ADDENDUM NO. 01

23 septembre 2020

**Ateliers du Canal-de-Chambly : Réfection d'infrastructures de drainage
(siphons, déversoirs et fossé des ateliers)**

Appel d'offres public / Public call for tenders: CCHM-896 (N/Réf : 159100724)

ADDENDUM No 1
Coordination des accès au
siphon no 2 /
Coordination of access to siphon
no.2

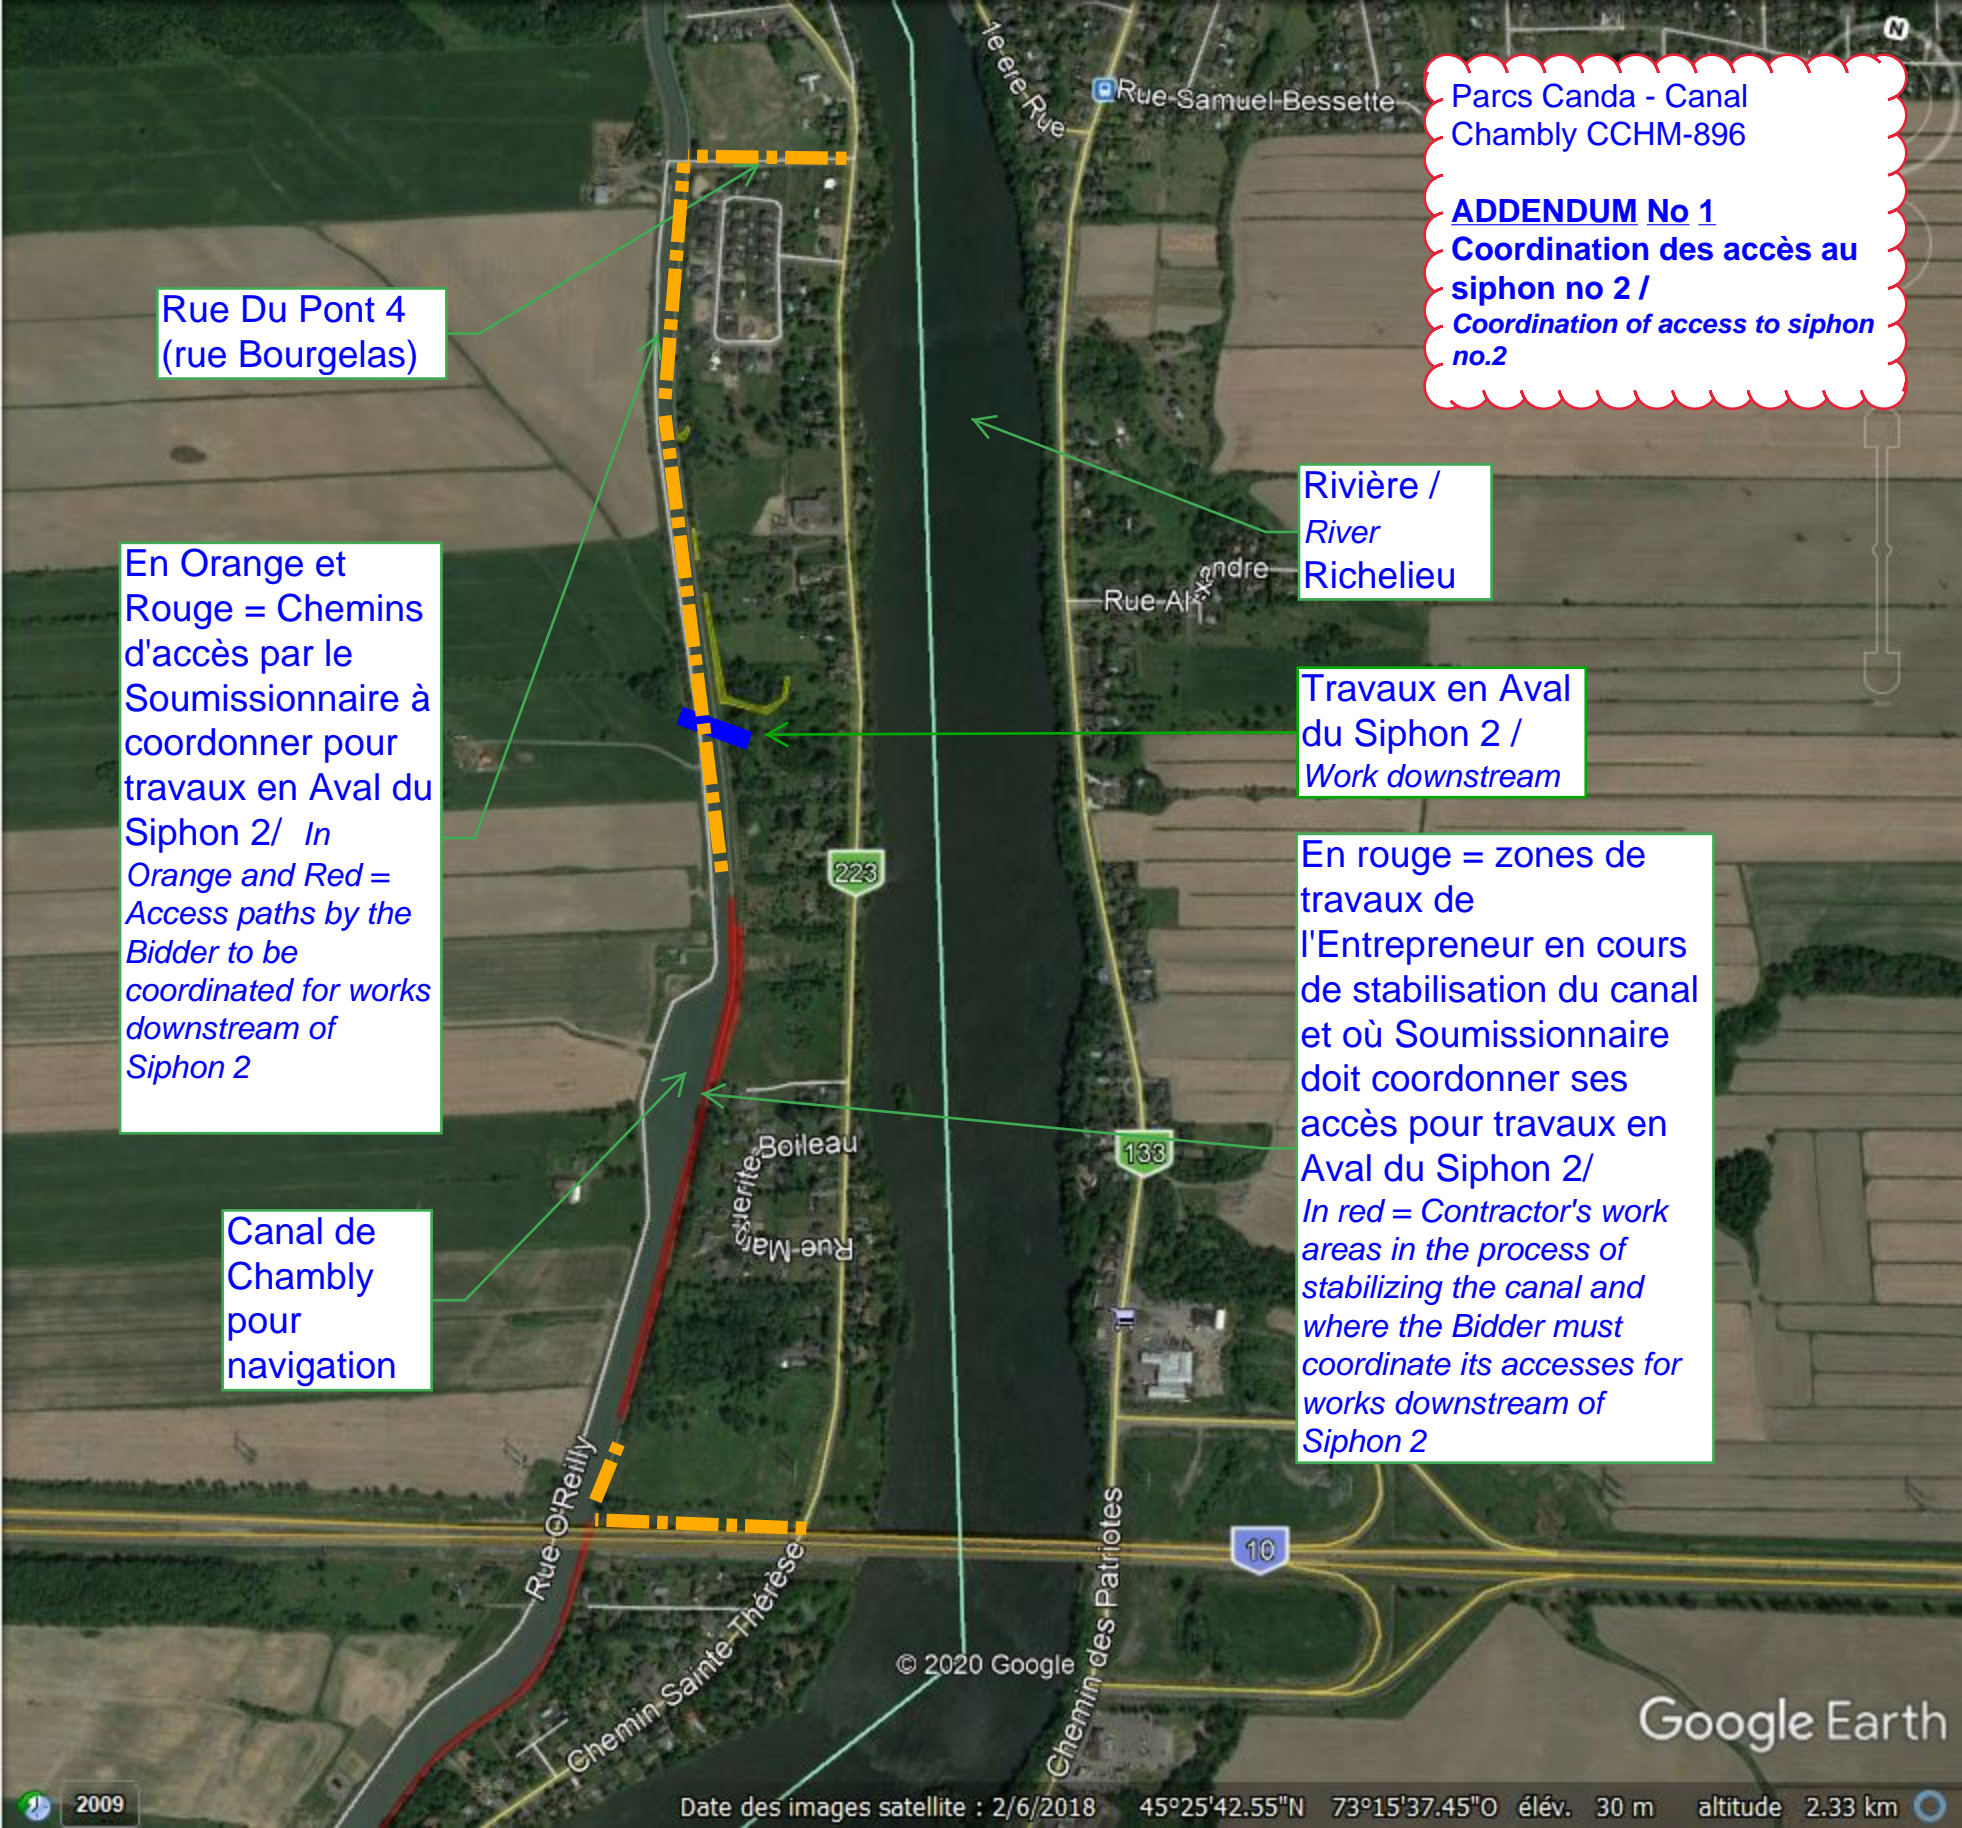
- L'article 1.2 « Accès au chantier » est modifié en ajoutant certaines précisions, dont :
Article 1.2 "Access to the site" is amended by adding certain details, including:
 - L'Entrepreneur doit tenir compte que les travaux au Siphon no 2 nécessitent une "fine" coordination avec un autre Entrepreneur déjà présent pour compléter ses travaux de stabilisation du canal dans ce secteur et ce, jusqu'à la fin du mois de décembre 2020.

The Contractor must take into account that the work on Siphon No. 2 requires " fine " coordination with another Contractor already present to complete his stabilization work on the canal in this sector until the end of the month of December 2020.
 - À cet effet, pour réaliser les travaux en aval du siphon no 2, l'Entrepreneur (soumissionnaire) doit emprunter la piste cyclable dans le tronçon (montré en rouge sur le croquis joint en annexe) entre la rue "Du Pont 4 (rue Bourgelas)" via le Chemin Sainte-Thérèse (Route 223) @ l'accès sous le Pont d'égagement de l'Autoroute 10.

To this end, to carry out work downstream from siphon no.2, the Contractor (tenderer) must take the cycle path in the section (shown in red on the attached sketch) between the street " Du Pont 4 (rue Bourgelas) " via Chemin Sainte-Thérèse (Route 223) @ the access under the overpass of Highway 10.

En Orange et
Rouge = Chemins
d'accès par le
Soumissionnaire à
coordonner pour
travaux en Aval du
Siphon 2/ *In*
Orange and Red =
Access paths by the
Bidder to be
coordinated for works
downstream of
Siphon 2

En rouge = zones de
travaux de
l'Entrepreneur en cours
de stabilisation du canal
et où Soumissionnaire
doit coordonner ses
accès pour travaux en
Aval du Siphon 2/
In red = Contractor's work
areas in the process of
stabilizing the canal and
where the Bidder must
coordinate its accesses for
works downstream of
Siphon 2
